STANOVISKO

k činnosti/stavbe „Bojničky – vodný zdroj HBG 5 a napojenie na jestvujúci vodojem“ vypracované na základe jej odborného posúdenia v súlade s ustanovením § 16a ods. 3 zákona č. 364/2004 Z. z. o vodách a o zmene zákona SNR č. 372/1990 Zb. o priestupkoch v znení neskorších predpisov (vodný zákon) v znení neskorších predpisov

Výskumný ústav vodného hospodárstva Bratislava na základe odborného posúdenia predloženej projektovej dokumentácie pre územné rozhodnutie činnosti/stavby „**Bojničky – vodný zdroj HBG-5 a napojenie na jestvujúci vodojem**“ poskytuje nasledovné stanovisko:

Obrázok č.1 – Záujmové územie – dotknutý útvar podzemných vôd

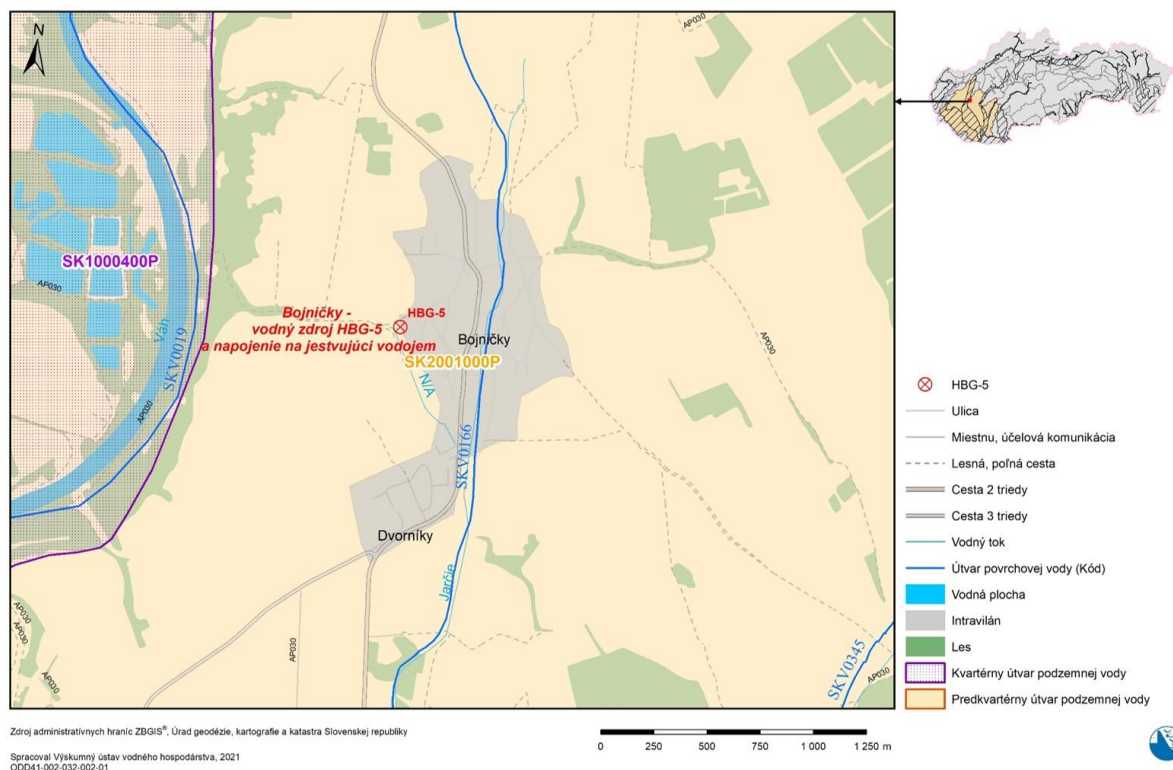
Lokalita činnosti/stavby **„Bojničky – vodný zdroj HBG-5 a napojenie na jestvujúci vodojem“** je situovaná v katastrálnom území obce Bojničky v čiastkovom povodí Váhu. Posudzovaná činnosť sa dotýka jedného útvaru podzemnej vody predkvartérnych hornín SK2001000P Medzizrnové podzemné vody centrálnej časti Podunajskej panvy a jej výbežkov (Tabuľka č. 1, Obrázok č.1).

Útvary podzemnej vody kvartérnych sedimentov sa v predmetnej lokalite nenachádzajú. Najbližší útvar povrchovej vody SKV0166 Jarčie je vzdialený od lokality činnosti/stavby **„Bojničky – vodný zdroj HBG-5 a napojenie na jestvujúci vodojem“** cca 360 m.

Obrázok č. 2 Mapa dokumentačných bodov a zraniteľnosti podzemných vôd

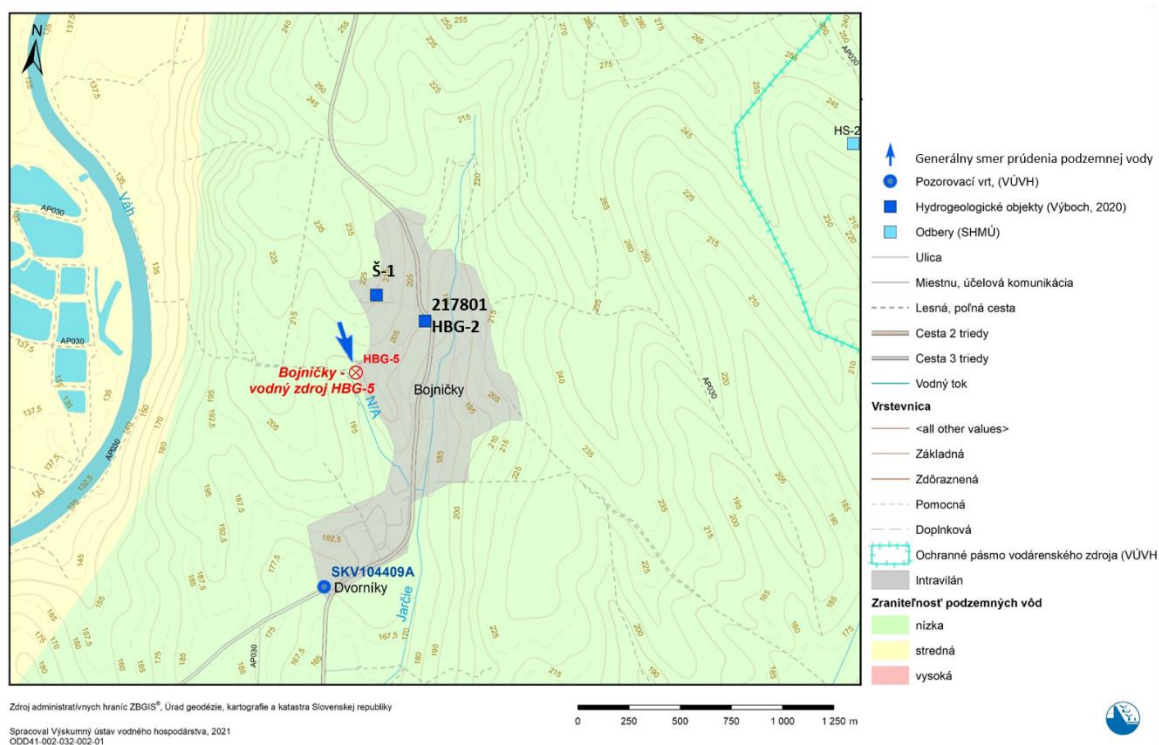
Z hydrogeologického hľadiska ide o územie s nízkou zraniteľnosťou podzemných vôd (Obrázok č. 2) v dôsledku striedania sa kolektorov - vrstiev pieskov a nepriepustných ílov v neogénom súvrství.

V čiastkovom rajóne neogénu Nitrianskej pahorkatiny VH 20, kde sa nachádza posudzované územie, boli dokumentované využiteľné množstvá podzemných vôd v množstve $117,80 \text{ l.s}^{-1}$ (prevažne v kategórii II) a odbery predstavujú $20,14 \text{ l.s}^{-1}$, t.j. 17,1%. Tieto využívané zdroje nie sú z kvantitatívneho hľadiska ohrozené navrhovanou činnosťou vo vzťahu k ovplyvneniu režimu podzemnej vody. Na najbližšej lokalite Dvorníky bol dokumentovaný uspokojivý bilančný stav (Obrázok č. 2).
